监理工作联系单

工程名称：崇礼区 9、28 个村级光伏扶贫电站项目

编号：ZHJL-LXD-017

主题：监理人员 2020 年 3 月 14 日、3 月 15 日对各标段电站进行抽查发现以下问题

1、围栏破损

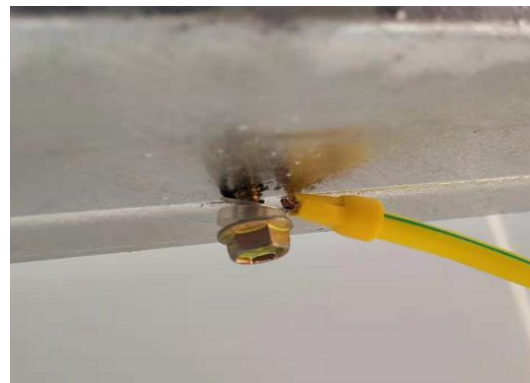
- 1、围栏破损、围栏四周没有警示标识标牌；2、箱变低压侧万能式断路器存在断开现象；
- 3、逆变器存在发电异常现象；4、个别电站发电量较少不足 13 万 kwh，最多的为 20 万 kwh；
- 5、支架后立柱、背拉筋安装不垂直；6、汇流箱内防火封堵不规范；
- 7、等电位连接线存在松动现象；8、电站内缺少电缆指示桩；
- 9、个别逆变器、汇流箱无标识；10、直流线管绑扎不规范；
- 11、支架立柱镀锌层破损；12、支架立柱密封圈安装不到位；
- 13、立柱与连接件螺栓未紧固；14、未上交施工资料的单位及时报验。

以上内容监理项目部已经多次提出，请各标段能够引起重视，逐一进行排查，整改消除完成后，报监理项目部对各个村级光伏扶贫电站进行验收。
